<p>Advies Dossier EA2021.141 Aanvraag tot een variante op AEA V-4.8 'Gescheiden afvoer van mest en urine door middel van een mest- en giergoot met mestschraper'</p> <p>Versie: Finaal Datum: 14/09/2023</p>
---	--

Advies Dossier EA2021.141 Aanvraag tot een variante op AEA V-4.8 'Gescheiden afvoer van mest en urine door middel van een mest- en giergoot met mestschraper'

Figuur 1: Schematisch overzicht van de gewenste, derde hokuitvoering bij AEA stalsysteem V-4.8

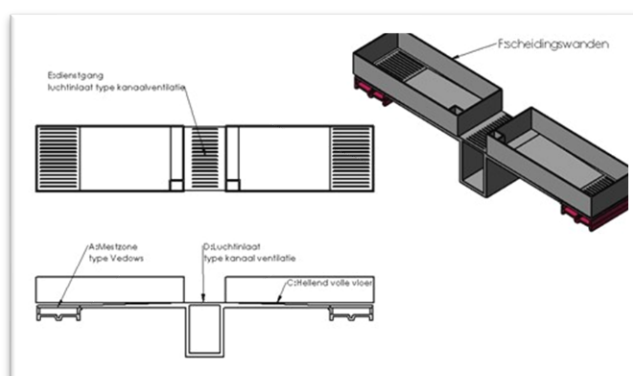
Het Wetenschappelijk Comité (WeComV) ontving van het Administratief Team (AT) een vraag tot advies betreffende de aanvulling van stalsysteem AEA V-4.8 met een derde hokuitvoering waarbij vooraan een dichte vloer geconstrueerd wordt met achteraan een roostervloer met mestkanaal (mest- en giergoot met mestschraper, het VEDOWS-systeem). Deze aanvulling van het stalsysteem is weergegeven in Figuur 1.

De nieuw aangevraagde configuratie behelst een systeem met 'Gescheiden afvoer van mest en urine door middel van een mest- en giergoot met mestschraper'. De door de aanvrager aangeleverde meetrapporten voor de huidige aanvraag, zijn de meetrapporten die werden gebruikt voor de beoordeling van systeem V-4.8. Deze meetrapporten zijn het gevolg van een doormeting op een stalsysteem bestaande uit een volledige roostervloer met daaronder een tweedelige mestgoot en daaronder giergoot. De hokken waren tijdens deze meetcampagne 9,3 m op 2,05 m. Deze opbouw is fundamenteel verschillend van het aangevraagde systeem bestaande uit een hoofdzakelijk dichte vloer met enkel achteraan een roostervloer met daaronder een tweedelige mestgoot en een onderliggende giergoot met schraper. Zoals hierboven vermeld wordt verder door de aanvrager verwezen naar overeenkomsten met één van de hokuitvoeringen binnen stalsysteem AEA V-4.7. Hoewel het systeem onder aanvraag en AEA-4.7 beiden uitgevoerd kunnen zijn met een gedeeltelijke roostervloer, zijn het systeem in de huidige aanvraag en het systeem in AEA V-4.7 fundamenteel verschillend. Het systeem in AEA-4.7 beschikt namelijk niet over het Vedows systeem (waarbij de afvoer van urine en mest door middel van giergoot en mestschraper gebeurt), maar wel over een mestkelder met (water-) en mestkanaal met schuine putwanden.

Het WeComV merkt op dat bij het bestuderen van het aangeleverde oude meetrapport werd vastgesteld dat de ondersteunende metingen hiaten vertonen. Deze hiaten (aanpassen schrapersysteem tijdens meetcampagne, slechts 1.5 mestrondte doormeten) werden ook medegedeeld in het advies voor V-4.8 van het toenmalige WT en kan in de onderstaande paragraaf worden teruggevonden:

Bovendien bemerkt het WeComV dat de variatie in emissie groot is tussen de meetrondes beschreven in dit oude meetrapport en stelt zich bijkomend vragen bij de invloed van CCM in het voeder gebruikt tijdens de meetcampagne. Dit voedermiddel heeft namelijk een verzurende werking op de urine en kan ook geleid hebben tot lagere emissies tijdens de metingen. Daarom lijkt het voor het WeComV niet opportuun om voor de evaluatie van emissiefactoren voor huidige en nieuwe stalsystemen en/of staluitvoeringen te berusten op de aangeleverde meetrapporten.

De uitvoering van de hokafscheiding is een belangrijk element om mee te nemen in de stalomschrijving van het nieuwe systeem. Dit is belangrijk gezien het effect van deze uitvoering op het mestgedrag van de dieren en bijgevolg ook op de emissies. Het is aan te bevelen om ter hoogte van de dichte vloer een gesloten hokafscheiding te hebben. Ter hoogte van de roosters dient de afscheiding uitgerust te zijn met openingen. Dit zal het liggedrag op de volle vloer en het mestgedrag op de roosters stimuleren.

De helling van de vloer zal het emissiereducerend potentieel van het systeem beïnvloeden. De helling zoals momenteel voorgesteld voor het nieuwe systeem lijkt voldoende om de urine snel af te voeren.

Het is aan te bevelen om een voorwaarde voor de hoklengte t.o.v. de hokbreedte op te nemen in de systeemomschrijving. Een minimale hoklengte van 2 keer de hokbreedte lijkt zeker aan te bevelen om het geschikte lig- en mestgedrag te stimuleren.

Ook de afwerking van de vloer is een bepalende factor voor het emissiereducerend potentieel van het systeem. De scheiding van mest en urine is cruciaal in dit systeem en daarbij dan ook de gladde afwerking van de vloeren. Het is aan te bevelen dat het systeem minstens één ronde in werking is voor de emissiemetingen. Een maat voor de gladde afwerking moet gespecificeerd zijn in de systeembeschrijving.

Gezien de fundamentele verschillen in uitvoering van het aangevraagde systeem met systeem AEA V-4.8 maar ook met systeem AEA V-4.7 moet de aangevraagde configuratie gezien worden als een nieuw stalsysteem. Het stalsysteem AEA V-4.8 kan aldus niet worden aangevuld met een derde hokuitvoering waarbij vooraan een dichte vloer geconstrueerd wordt met achteraan een roostervloer met mestkanaal (mest- en giergoot met mestschraper, het VEDOWS-systeem).

De aangeleverde meetrapporten zijn niet afdoende om de emissiefactor voor deze nieuwe configuratie in te schatten. Daarom is het voor het WeComV noodzakelijk dat nieuwe meetcampagnes worden opgezet om de emissiefactor te begroten voor dit nieuwe stalsysteem. Gezien de verschillen met stalsysteem AEA V-4.8, kan met de huidige data niet eenduidig worden ingeschat wat de effecten van het nieuwe stalsysteem op de emissie zullen zijn, en kunnen als dusdanig geen voorwaarden worden opgelegd om de emissiefactor zoals vastgesteld bij AEA V-4.8 (1.2 kg NH₃/dier/jaar) te kunnen garanderen.
